「過去のコメントへの対応状況」のうち、  
海域モニタリングにおける魚のO B T分析の検証におけるコメント回答について

2023年3月20日

東京電力ホールディングス株式会社

組織自由水トリチウム濃度の不確かさ

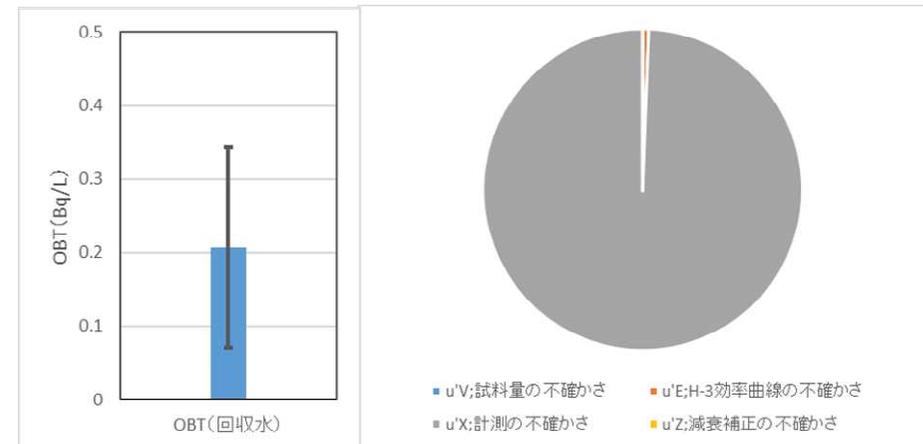
- 測定数値のばらつきが大きいので、測定の不確かさを示すこと。 (第104回)

- 分析の品質を把握することを目的に、不純物除去が確立した当社手順での試験分析を例に評価したところ、作業に伴う不確かさは極めて小さく、対象試料が極低濃度であることから、計測の不確かさが支配的であった。

不確かさ = ±66%\*

不確かさ = ±66%\*

※検出限界値未満のため、検出限界値の不確かさとして評価
